RESOLUCIÓN EXENTA N° 015/201

MAT: REGULARIZA CAMBIO DE PARTIDAS EN
PROYECTO DE CONSERVACIÓN DE JARDÍN
INFANTIL QUE INDICA.

INFORME TÉCNICO CAMBIO DE PARTIDAS
LICITACIÓN ID N° 1574-71-LP13
Conservación 2013 Jardín Infantil Vista Hermosa, Comuna de La Serena.

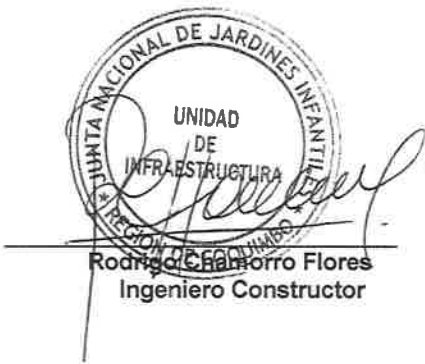
En visita al Jardín Infantil “Vista Hermosa” el día 08 de Enero del 2014 se observó al momento de la extracción de la cubierta, cerchas y cielos del sector de las oficinas administrativas del jardín, el deterioro de los tabiques perimetrales por efecto de agentes externos como humedad e insectos, lo que ponía en riesgo la capacidad soportante de estos muros perimetrales para recibir las nuevas cerchas de acero galvanizado y la nueva cubierta de PV4. Es por esto que se harán nuevos muros perimetrales con estructura de acero galvanizado.

Además se adjunta fotografías de muros perimetrales de sector de oficinas para reposición por encontrarse deterioradas.
